品番	TKY 7Z	品名	壁付シングル20（寒）（台所） S)	(JI)	1 / 3
----	--------	----	-----------------------	------	-------

金具補修品注意情報

件名 シングルレバー水栓のカートリッジとハンドルの補修について

C_0002

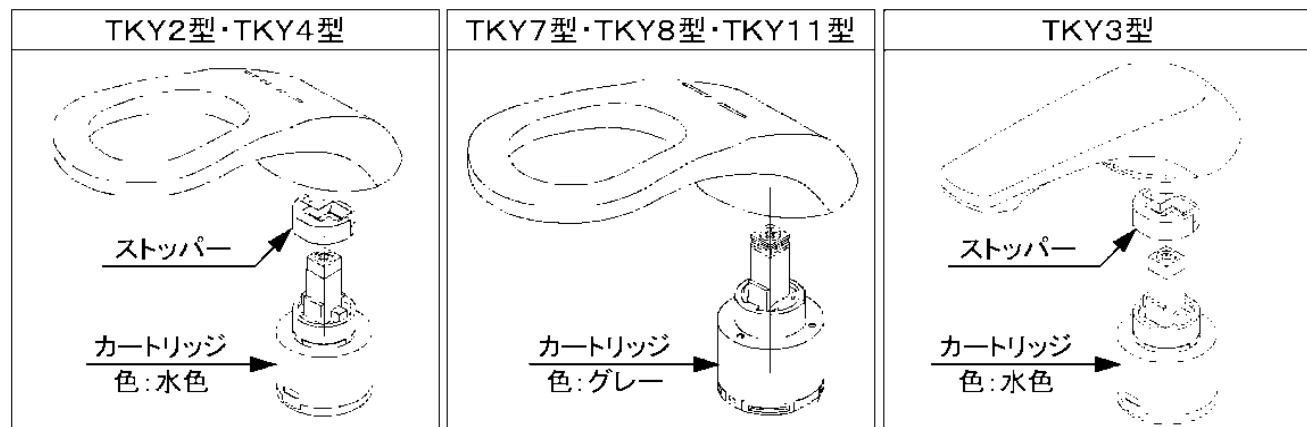
カートリッジを交換する場合は、
同時にハンドルも交換して下さい。
※ハンドルの形状が変更になります。
※ストッパーは不要になります。

ハンドル
後期型形状
ハンドルの形状が
変わります

ハンドルのみ単品交換できます。

ハンドルの形状が
変更になります。

カートリッジ及びハンドル補修の履歴があり、
ハンドルが後期型形状(THYA31)に変更され
ている場合は、カートリッジのみ交換可能です。
